**Forum mondial de l'harmonisation
des Règlements concernant les véhicules**

**Règlement n° 50 (Feux de position, feux-stop,
feux indicateurs de direction pour cyclomoteurs et motocycles)****Proposition de nouveau complément à la série 01
d'amendements au Règlement n° 50****Communication de l'expert de l'Association internationale
des constructeurs de motocycles (IMMA)*. ****

Le texte ci-après a été établi par l'expert de l'IMMA dans le but de proposer des amendements au Règlement n° 50 concernant la visibilité géométrique vers l'intérieur pour les feux de position arrière. Les modifications qu'il est proposé d'apporter au texte actuel du Règlement n° 50 figurent en caractères gras pour les ajouts et biffés pour les suppressions.

2.2 Feux de position arrière (pour une paire de feux)

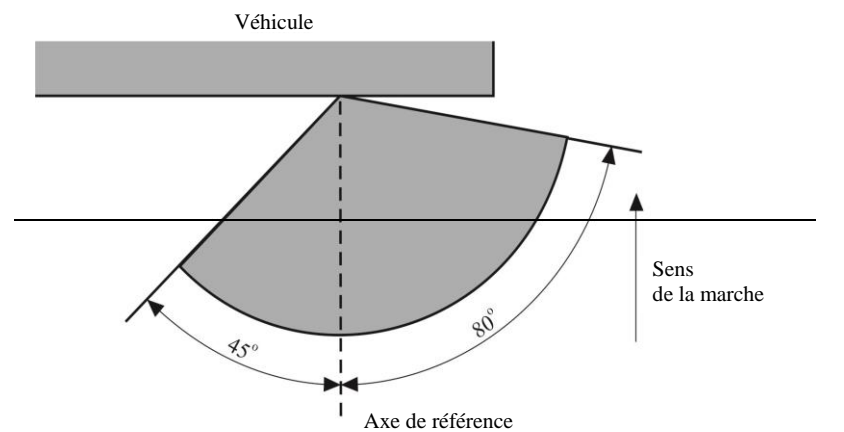
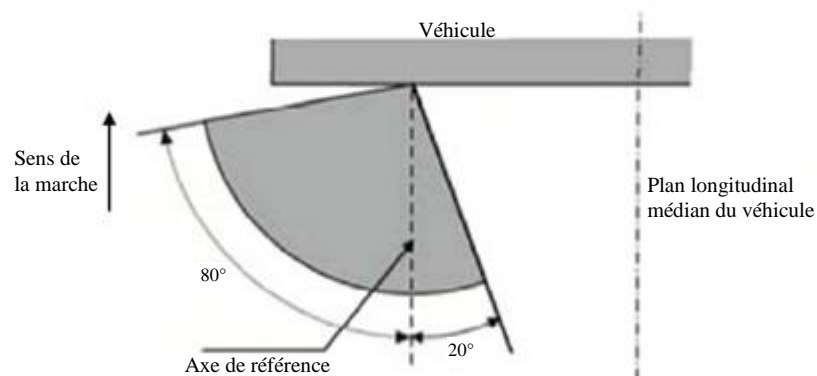
2.2.1 $V = +15^\circ / -10^\circ$

Toutefois, lorsqu'un dispositif est destiné à être installé de manière que son plan H se trouve à une hauteur de montage inférieure à 750 mm au-dessus du sol, l'angle de 45° vers l'intérieur peut être ramené à 20° au-dessous du plan H. ».

** Figure supprimée.

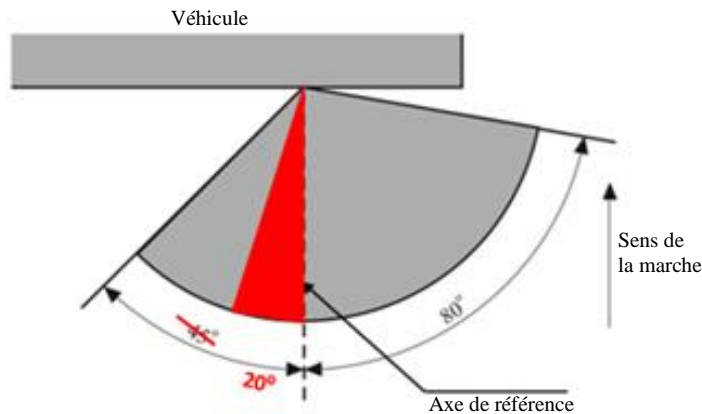
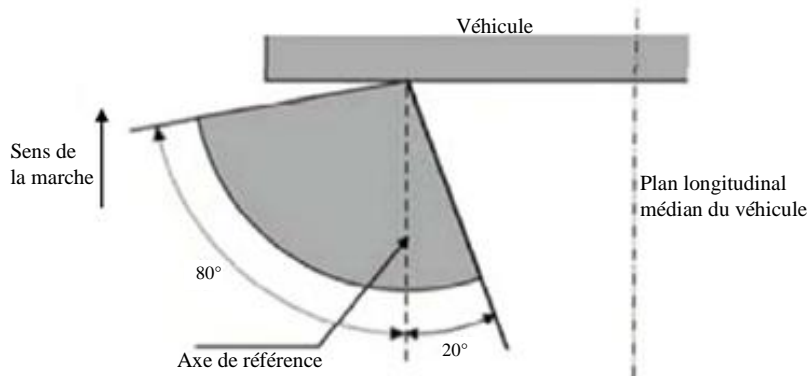
1. La présente proposition vient aligner les prescriptions relatives à l'angle de visibilité des feux de position arrière sur celles relatives à l'angle de visibilité des feux de position avant, ce qui donne ce qui suit :

- a) Angle vers l'intérieur (ou angle vers le plan longitudinal médian du véhicule) de 20° (et non de 45°) ; voir les angles en rouge ci-après ;
 - b) La dernière phrase du paragraphe 2 devrait être supprimée.
2. La dernière image pourrait être modifiée comme suit :

ou de manière symétrique, comme suit :
